**Forum mondial de l'harmonisation  
des Règlements concernant les véhicules**

Groupe de travail en matière de roulement et de freinage

**Règlements n<sup>os</sup> 13 et 13-H : précisions****Proposition d'amendements au Règlement n<sup>o</sup> 13  
(Freinage des véhicules lourds)****Communication des experts de la France et de l'Allemagne\***

Figure 5A

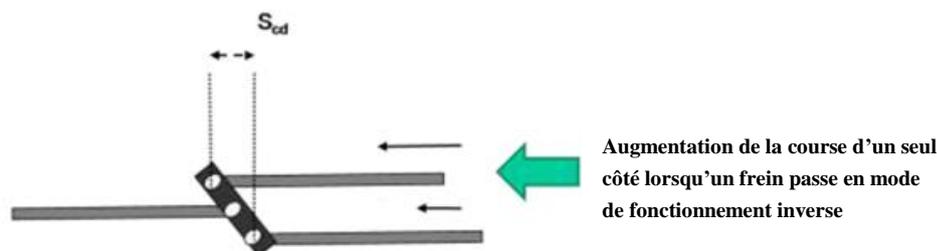
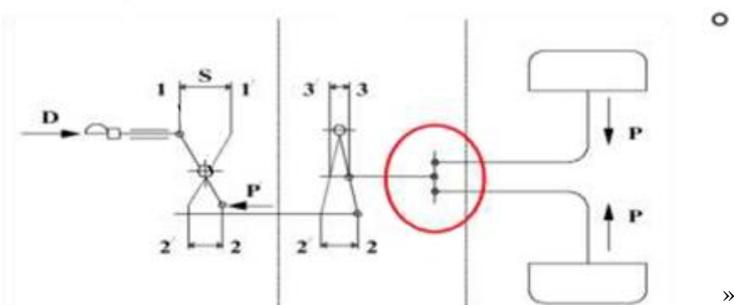
Annexe 12, appendice 1, figure 5A, modifier comme suit :

La géométrie du compensateur permet une tension égale des deux câbles arrière

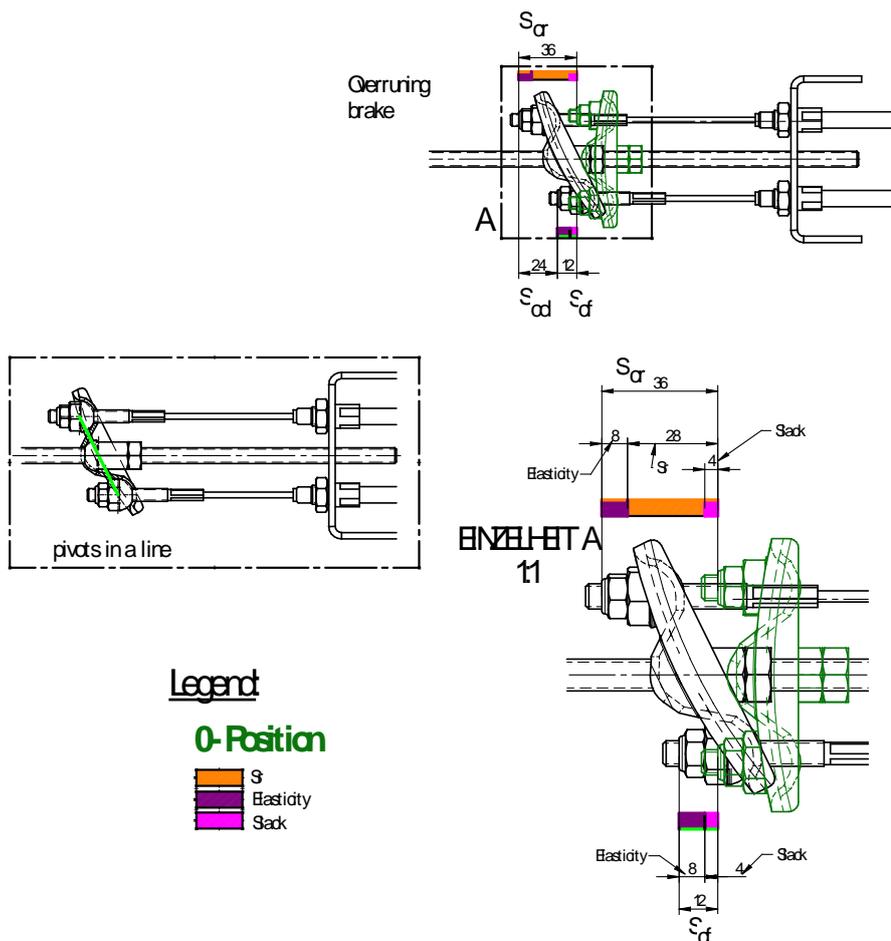
15. Dans le cas où le frein de stationnement est serré ( $0,18$  g x G), on a des forces d'actionnement encore différentes. L'illustration ci-après donne un exemple concret de la situation au niveau du compensateur :

17. L'illustration ci-dessus suppose la même tension sur les deux câbles et donc une course identique en raison de l'élasticité, ainsi  $s_{cd} \geq 1,2 (s_r - \text{jeu})$ . Le jeu, dont la détermination représente un effort supplémentaire, dépend de la tolérance lors des mesures. Il est en théorie peu important. Il est donc proposé de ne pas en tenir compte et de le considérer comme une marge de sécurité supplémentaire en admettant, par exemple, que  $s_{cd} \geq 1,2 \times s_r$ .
